PRODUKT	AVD.	GRUPP
<b>P</b>	<b>4</b>	41
BETR.		NR
Koppling 240 med M41 260 med M50/M51		10
		DATUM
		April
		77

## Servicemeddelande

### Smörjning av primäraxel

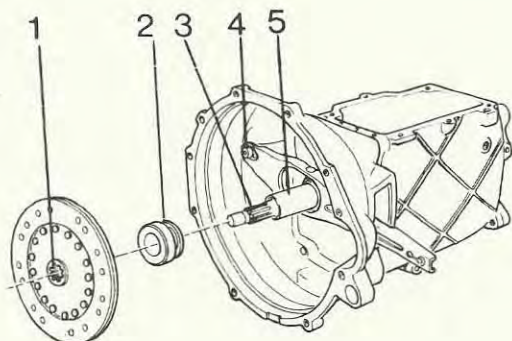
Ett mycket stort antal reklamerade lameller och kopplingar är felfria. I dessa fall är den övervägande reklamerationsorsaken angiven som draggning och/eller trögväxling.

Det har emellertid konstaterats att orsaken är att splinesförbandet primäraxel/lamellcentrum är för torrt och att därför kärvning uppstår (s.k. byråläds-effekt).

I stället för att byta lamell och koppling vid problem med draggning/trögväxling, ska nedanstående punkter smörjas:

1. Lamellcentrums splines
2. Urtrampningslagrets spår för gaffelns tappar
3. Primäraxelns splines
4. Gaffelns kulbult
5. Deckelhalsen

Som smörjmedel rekommenderas Molykote G Rapid spray eller motsvarande.
